放射性物質分析・研究施設第2棟に係る 実施計画の変更認可申請について (補正申請について)

2021年1月12日

東京電力ホールディングス株式会社
国立研究開発法人日本原子力研究開発機構

(特定原子力施設に係る実施計画 第Ⅱ章 「2.48 放射性物質分析・研究施設 第2棟」補正申請に係る変更比較表について)

表-1 漏えい防止能力の評価

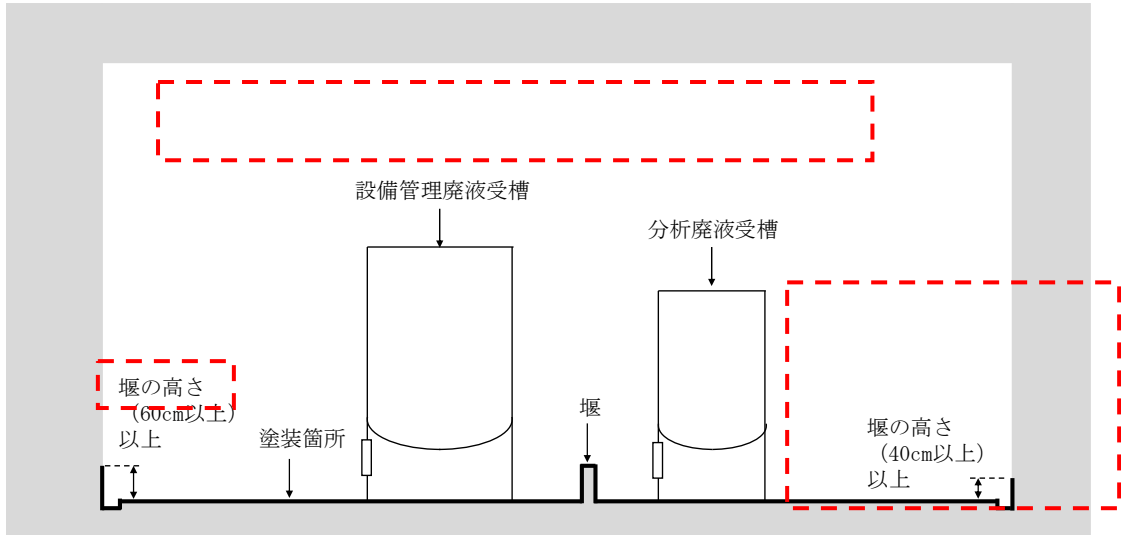
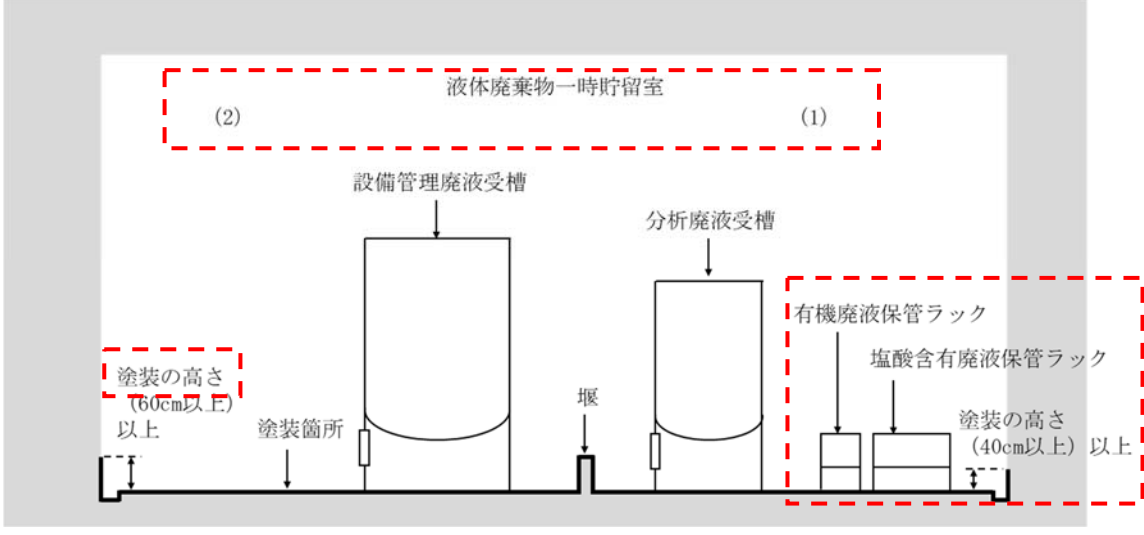
保管ラックの追加
記載の適正化
